1#楼 屋面层平面图(修改前) 1:100

1#楼 屋面层平面图(修改后) 1:100

工程名称  
人工智能营业厅设备制造基地

图名  
1#楼 屋面层平面图

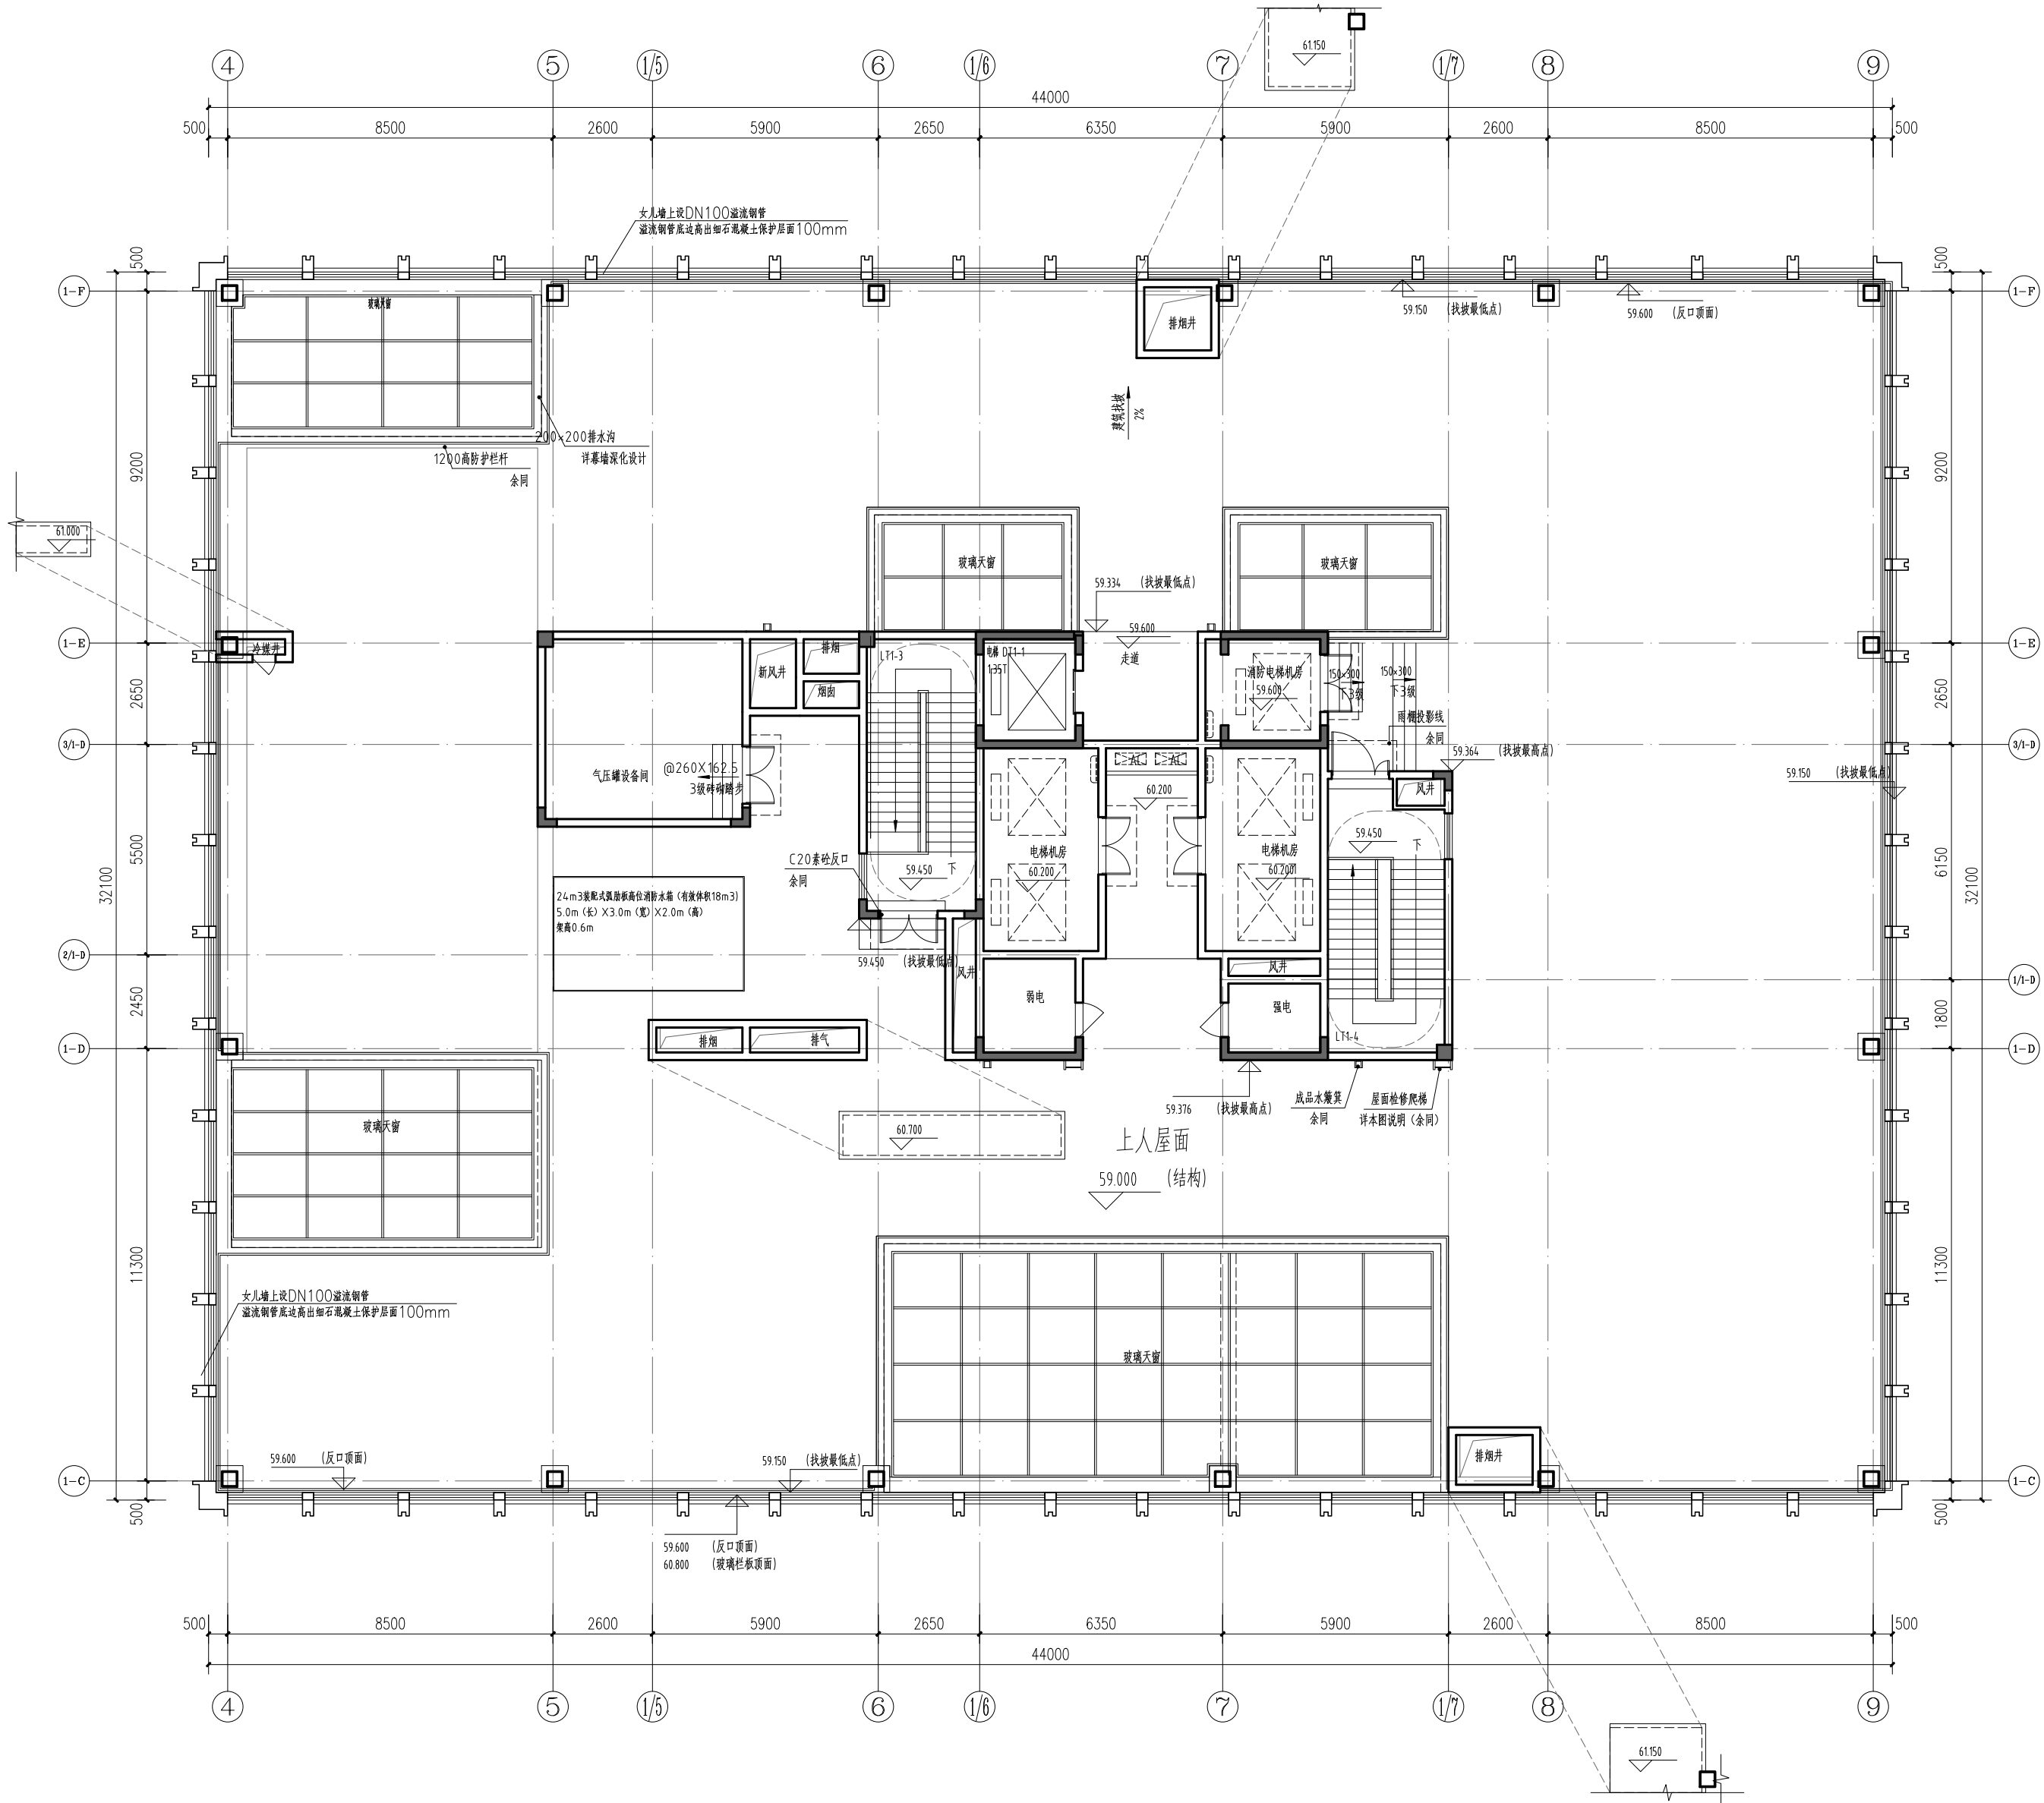
变更前:
